**Propuestas, observaciones y sugerencias al Proyecto de Plan  
Hidrológico de la Demarcación Hidrográfica del Ebro.  
Revisión de tercer ciclo (2021-2027)**

**Nº de propuesta suya:** 1

**Documento al que se refiere:** Anejo 05 Caudales ecológicos

Modificación del caudal ecológico del río Aguas Vivas, tramo desde el azud de Blesa hasta la cola del embalse de Moneva estableciendo, como mínimo los 5 l/s para años normales y 3 l/s para años de sequía garantizados en el tramo anterior.

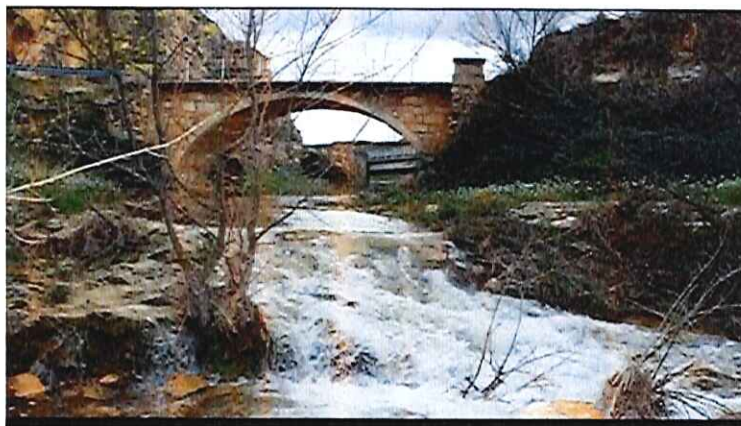
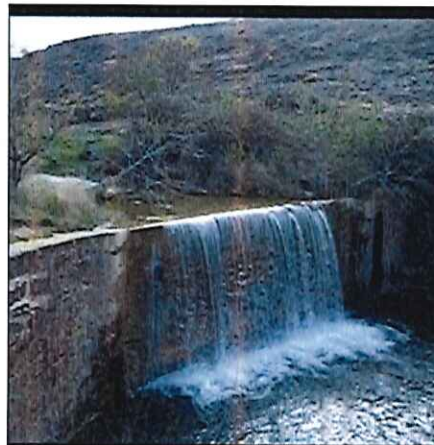
Para rebatir este falso caudal ecológico considerado en la Propuesta actual, aportamos fotografías históricas del azud y del río Aguas Vivas a su paso por el municipio de Moneva en distintos meses y en distintos años. En ellas vemos claramente que el caudal discurre como debiera hacerlo de forma normal, si el agua sobrante de las concesiones pasara por el río en lugar de hacerlo por el canal que desemboca en el embalse.

Estas fotografías fueron posibles bien, a que el canal a su paso por Moneva estuvo inoperativo con lo que el caudal pudo circular por el canal natural del río, o bien a las menores o nulas detracciones por parte de los regantes de otros municipios (seguramente por causas ajenas a ellos). De una u otra manera, queda demostrado que el caudal ecológico nulo propuesto para el río Aguas Vivas a su paso por Moneva, es totalmente irreal por la propia definición de caudal ecológico. Por otra parte, esta supresión de caudal en favor de las demandas de los regantes, aboca a la pérdida de biodiversidad en el municipio de Moneva, en contra de todas las políticas ambientales actuales, incluso, como vemos en la presente alegación, contraviniendo la legislación vigente.
